Carta nº 2371/2024 – Suprin/DP

Assunto: Relatório Técnico de Fiscalização Regular realizada no Sistema de distribuição de água do município de Campo Bom.
Processo AGESAN número: 054P/2024.

RELATÓRIO DE AJUSTAMENTO DE AÇÃO E CONDUTA – RAAC

Referência: RELATÓRIO TÉCNICO DE FISCALIZAÇÃO N. 054-P/2024 – RTF
Município de Campo Bom - Vistoria realizada nos dias 05 e 06 de junho de 2024

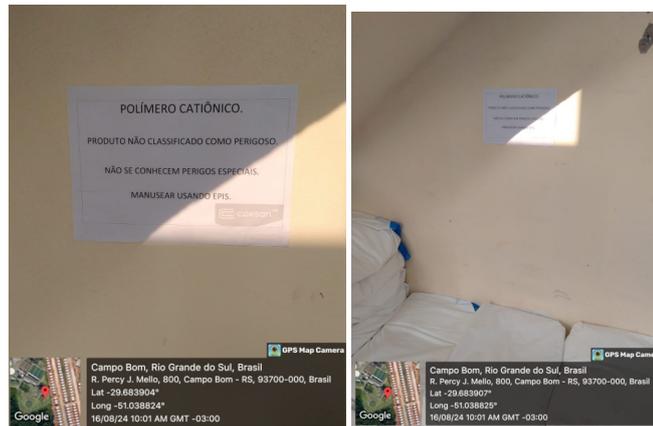
NC	CÓDIGO DA NC	UNIDADE	ETA
25	3.8	CONSTATAÇÃO	Polímero utilizado na centrífuga de secagem do lodo não possui identificação.
GRUPO	PRAZO	NÃO CONFORMIDADE	Inexistência de identificação do armazenamento de produtos químicos.
2	90 dias	OBSERVAÇÃO

MANIFESTAÇÃO DA CORSAN: Em conformidade. O depósito de polímero catiônico foi devidamente identificado para a correção da não conformidade. Segue comprovação em fotos.
